工程名称：浩德武鸣区宁武镇 50MWp 农业光伏电站项目

编号：JXM6—007

事由：关于光伏区箱逆变、组件运输安全事宜

组件外包装破裂

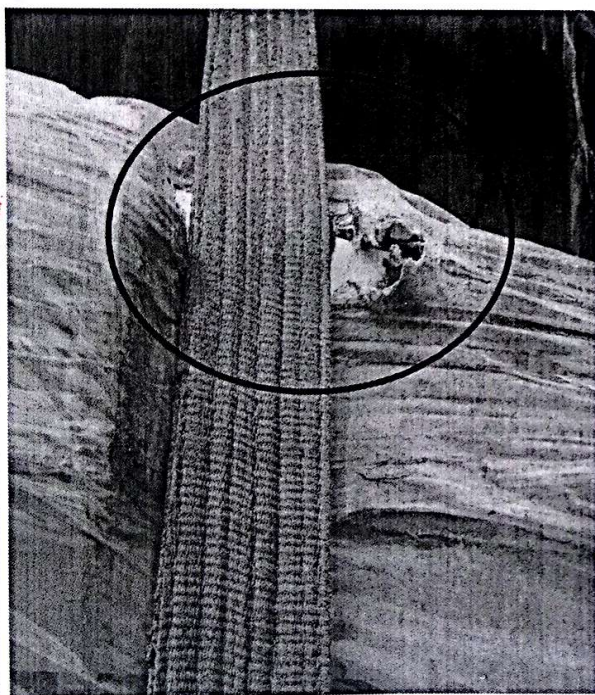
1、现场组件用装载机运输过程中，发现组件外包装纸盒经雨水冲刷后变软，致使在运输中与捆绑接触面上的包装纸盒起不到受力作用，极易对组件造成损坏；

针对此类情况要求你施工项目部，在设备吊装时，必须做好安全防范意识，确保设备的完整及安全性。

箱变设备上沿处变形、生锈

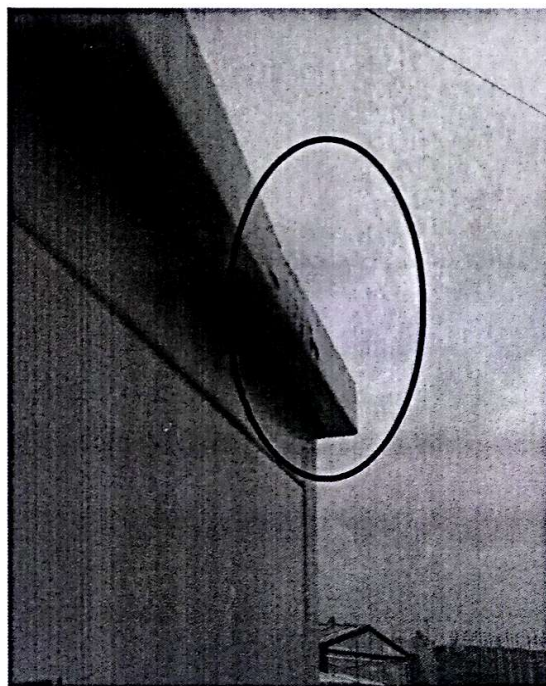
2、箱逆变吊装过程中，发现捆绑与设备上沿的接触面上因受力导致变形，且经雨水冲刷后出现生锈现象。
